IZMJENE I DOPUNE DPU "ŠPORTSKO-REKREACIJSKOG PARKA GOSPINO POLJE"

Izvješće o javnoj raspravi

Grad Dubrovnik

Akteracija d.o.o.

PHILOG 1

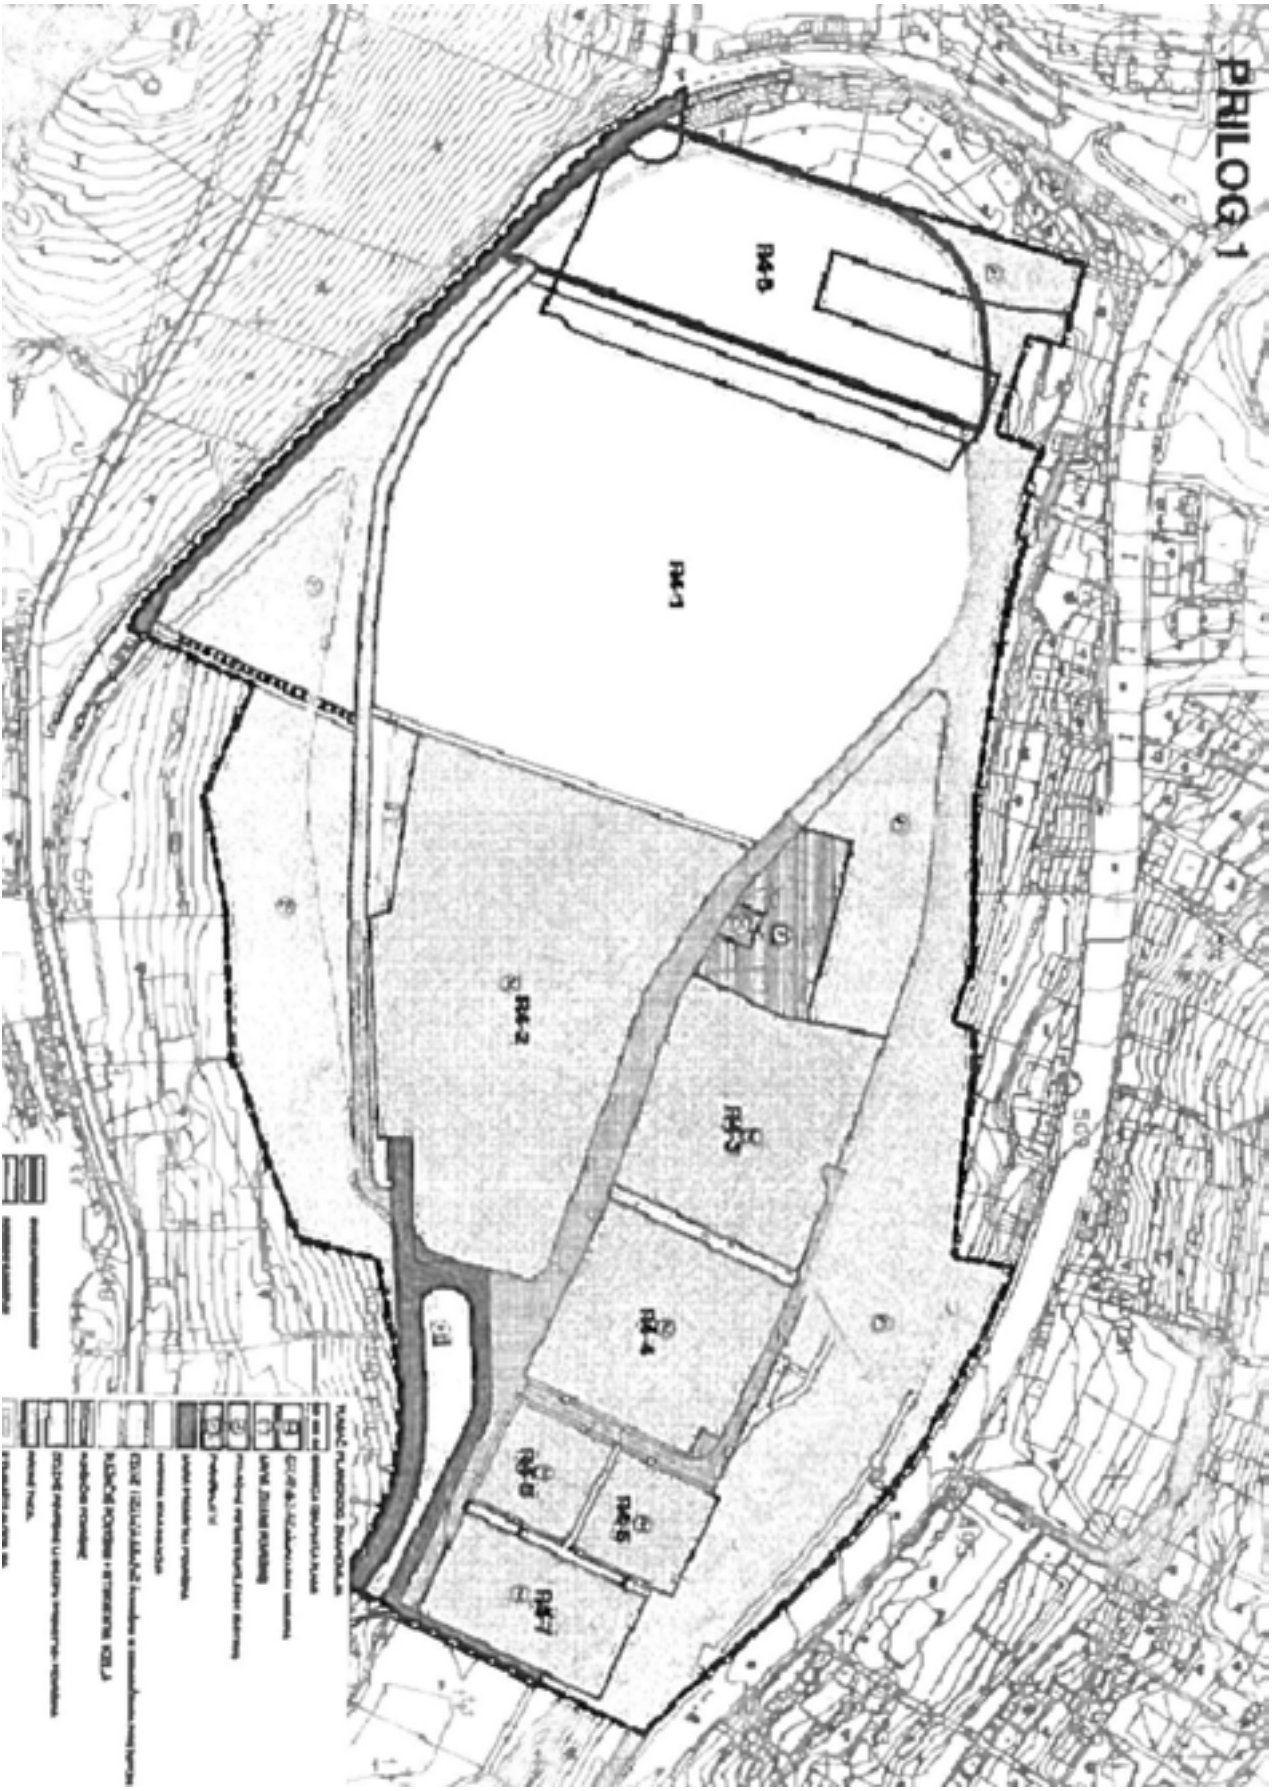
U skladu s prijedlogom uvođenja planske kazete R4-8, posljedično se također predlaže:

- ukinuti kazetu oznake Z1-2
- umanjiti površinu kazete oznake Z1-1 za odgovarajući dio
- površinu interne prometnice s ograničenim pristupom produžiti u njenoj trasi do nove kazete R4-8 i time omogućiti kolni pristup kazeti jer u protivnom joj pristup nije osiguran planiranim kolnim površinama osim u intervencijskom smislu
- pridružiti ovoj kazeti uz sportsko rekreacijsku namjenu jednake planske uvjete za realizaciju i provedbu gradnje kao i ostalim planiranim građevinama prema prijedlozima plana i ovim primjedbama
- dopuštena visina $po+(Su)+Pr+2 - \max$ visine 14m, visinske kote krova ne više od 37m nadmorske visine odnosno maksimalne kote nove sportske dvorane

- 3c) **Zahtjev se ne prihvaća.** Urbanim pravilom 2.23 ŠRC Gospino polje propisano je da je minimalno 30% zone, a ne građevne čestice, potrebno hortikulturno urediti što je zadovoljeno ID DPU-a. Od donošenja DPU-a 2008. do danas nije iskazan interes za izgradnju javne garaže na predmetnoj lokaciji. Na istoj ni prema važećem DPU-u nije bilo moguće graditi nadzemne etaže iznad javne garaže. Koncept novog prostorno-planskog rješenja športsko-rekreacijskog parka je povećanje udjela zelenila sukladno odrednicama GUP-a te smjernicama Konzervatorske podloge u svrhu čega se nastojalo relaksirati i prometno rješenje. Izmjenama i dopunama DPU-a redefinira se način rješavanja prometa u mirovanju na način da se u sklopu nove polivalentne športske dvorane planira podzemna garaža koja može osigurati i dio parkirališnih potreba za druge sadržaje u športsko-rekreacijskom parku "Gospino polje". Nadalje, za predmetnu lokaciju kroz javnu raspravu je dostavljeno više različitih prijedloga koji se međusobno isključuju. Stoga pozivamo suvlasnike da usuglase zahtjeve koji će se razmatrati kroz cjelokupne izmjene i dopune PPU-a i GUP-a. Kontaktna zona DPU-a nije predmet ovih Izmjena i dopuna.

URBANIŠTIČKO-ARHITEKTÓNSKI KONCEPT
stavbalet julyak
M 1:750

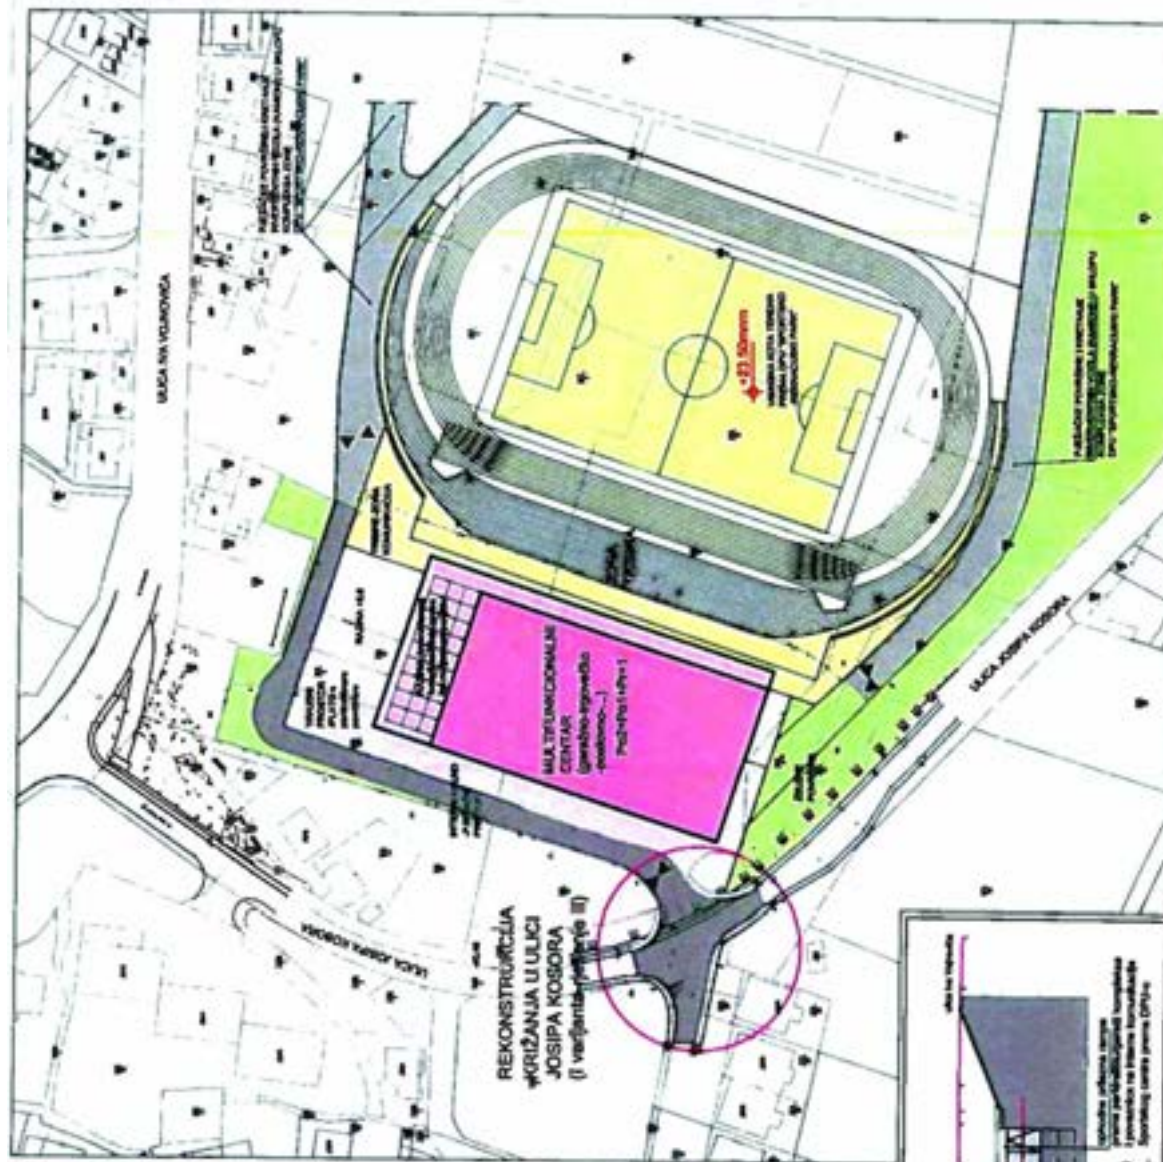
Podnositelj, kao vlasnik zemljišta unutar obuhvata Plana (zona čest.zem. 576/4, 576/7, 576/12, 576/31 sve k.o. Gruž (stara izmjera), k.č., 2059, 2060, 2061, 2062, 2065/2 sve k.o.Dubrovnik (nova izmjera)) daje primjedbu na prijedlog plana u nastavku. Smatraju da su kao suvlasnici oštećeni te je zanemaren njihov raniji prijedlog izmjena. Želja im je da u skladu s prijedlozima dosadašnjih prostorno-urbanističkih planova

izgrade garažno-parkirališni prostor u podzemnom dijelu, a u nadzemnom dijelu dvije etaže trgovačko-poslovne građevine te se protive prenamjeni ovih nekretnina iz građevinske u zelenu zonu i planiranoj poziciji javnog puta koja ide po sredini parcela u njihovom vlasništvu.

Odlukom o izradi izmjena i dopuna planova nedvojbeno je definiran razlog izrade izmjena i dopuna, a to je: "izmjena planskih rješenja, odnosno izrada novog prostorno-planskog rješenja športsko-rekreacijskog parka sa sadržajima isključivo športsko-rekreacijske namjene i nužnim pratećim sadržajima."

Predmetna inicijativa dostavljena 28. veljače 2022. godine predlaže da se zemljište važećim DPU-om planirano kao javna podzemna garaža kapaciteta 400 PGM prenamijeni u zonu K - poslovne namjene.

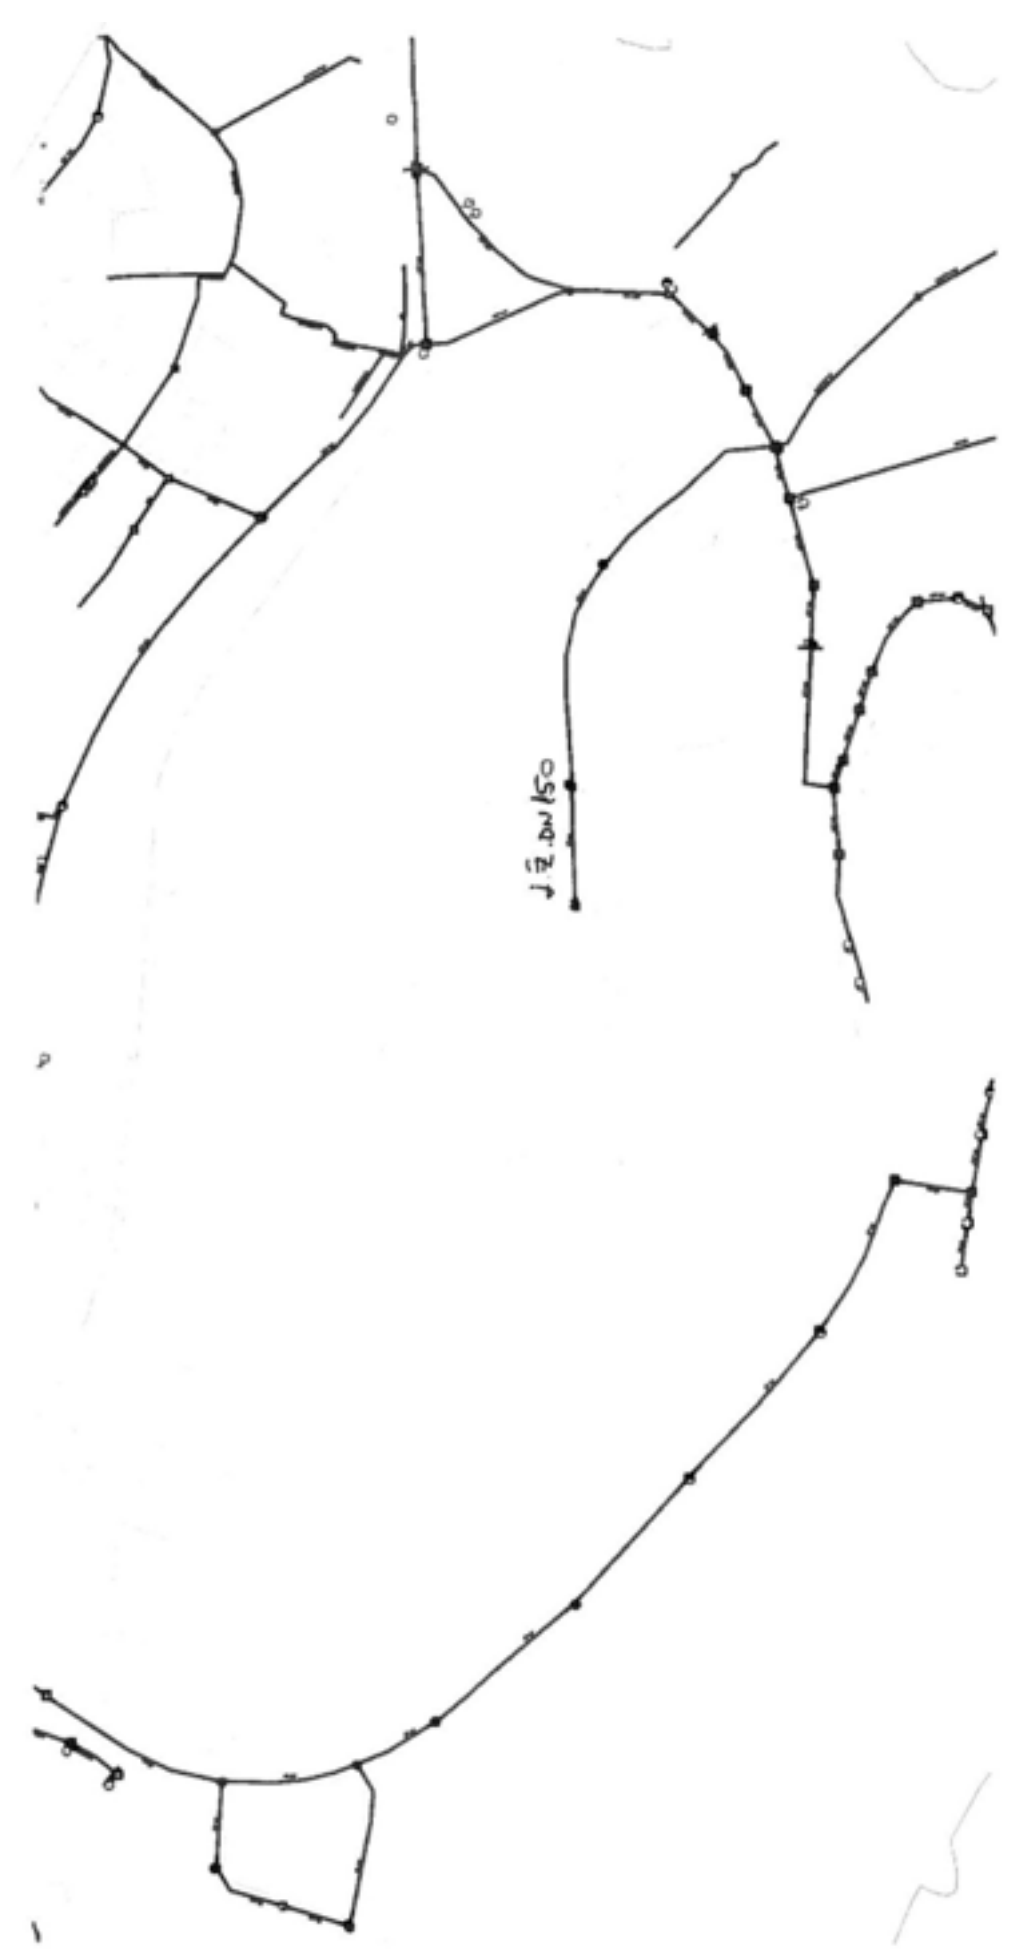
Dostavljaju situaciju sa ucrtanom postojećom mrežom javne vodoopskrbe te napominju da je Prijedlog plana potrebno dostaviti na suglasnost u pogledu vodoopskrbe.

Prijedlog plana potrebno je dostaviti na suglasnost u pogledu vodoopskrbe.

Sukladno člancima 90. i 101. Zakona o prostornom uređenju, nadležna javnopravna tijela sudjeluju u izradi prostornih planova dostavljanjem zahtjeva za izradu prostornog plana, te davanjem mišljenja u toku javne rasprave o prihvaćanju tih zahtjeva, odnosno mišljenja o primjeni posebnog propisa i/ili dokumenta koji je od utjecaja na prostorni plan. Slijedom navedenog, nakon javne rasprave javnopravnim tijelima ne šalje se konačni prijedlog plana na mišljenja odnosno suglasnost, izuzev županijskom Zavodu za prostorno uređenje i Ministarstvu prostornoga uređenja, graditeljstva i državne imovine, sukladno člancima 107. i 108. Zakona o prostornom uređenju.
